Mercedes

Type : classe C (203)

Données inexactes sur la feuille-document des fusibles

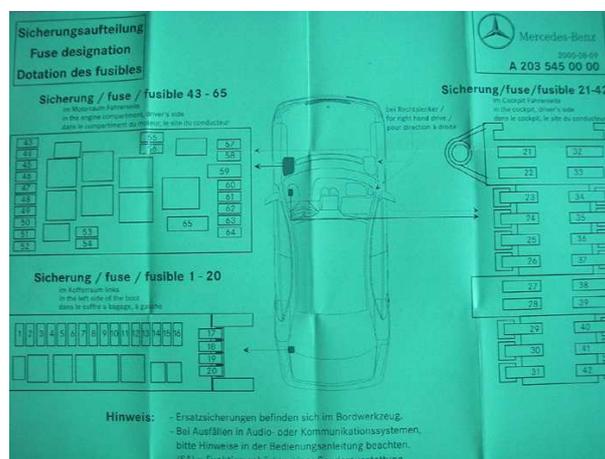
Pour les véhicules cités ci-dessus, la feuille-document dans la boîte à fusibles du côté conducteur peut contenir des données inexactes. La feuille-document blanche contenant le plan d'occupation des fusibles décrit un nombre d'ampérage de 20 A pour les n°3 et n°16. La donnée correcte serait 7,5 A. Les fusibles sont logés correctement (7,5 A) dans la boîte à fusibles. Ils ne doivent donc pas être remplacés.

L'information doit être respectée en particulier lors de la recherche d'une erreur et dans le cadre des travaux de réparation: L'ancien plan d'occupation devrait être modifié et la feuille-document remplacée. La feuille-document modifiée, qui peut être remise par l'intermédiaire du concessionnaire agréé, est verte (voir l'illustration).
